07 ADMINISTRACION PATRIMONIAL, TRANSPORTES Y ESTACIONAMIENTO, SERVICIOS GENERALES, TALLERES GRAFICOS Y COMUNICACIÓN, PROTECCIÓN CIVIL, BAÑOS Y BODEGAS DE TRANSPORTES.

DICTAMEN DE ESTABILIDAD Y SEGURIDAD ESTRUCTURAL

- Nombre: **DIRECCIÓN DE ADMINISTRACIÓN PATRIMONIAL, DEPARTAMENTO DE TRANSPORTES Y ESTACIONAMIENTO, DEPARTAMENTO DE SERVICIOS GENERALES, TALLERES GRÁFICOS Y COMUNICACIÓN, PROTECCIÓN CIVIL, BAÑOS Y BODEGAS DE TRANSPORTES.**
- Uso: Oficinas.
- Clasificación: B1
- Ubicación: Prolongación Tajín No. 1000, Col. Santa Cruz Atoyac, C.P. 03310, Del Benito Juárez, Ciudad de México.
- Zona Geotécnica: III

Foto 17. Placa y PTR de refuerzo para trabe en el área de Protección Civil. Se recomienda verificar la correcta unión de los elementos para garantizar su apoyo.

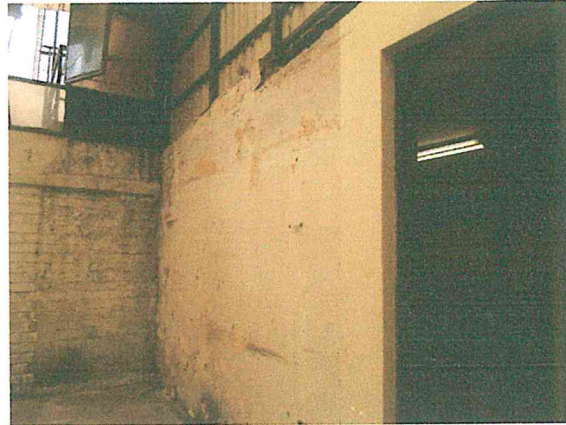
Las trabes, columnas, losa de entepiso, la techumbre reticular, los muros de block, los castillos, las cadenas, la losa de vigueta y bovedilla y la estructura metálica de la escalera, todos se encuentran en buen estado estructural. Se menciona el caso de una trabe de concreto ubicada en la planta baja que presenta una afectación ajena al sismo, pero que sin embargo ya está reforzada con un PTR y placa metálica. Res pecto a este detalle se recomienda mejorar la unión de la placa con la trabe, solo por seguridad. También se comenta el caso del muro divisorio frontal de la oficina adyacente, mismo

1. Reforzar la unión de la placa y el PTR con la trabe de concreto, ubicada en una oficina de la planta baja de PROTECCIÓN CIVIL.
2. Sustituir el muro divisorio frontal de la oficina adyacente ubicada en la planta baja del área de PROTECCIÓN CIVIL.
3. Sustituir el tramo de la barda de colindancia cercana a la caseta de vigilancia, que presenta una inclinación hacia al interior del predio.
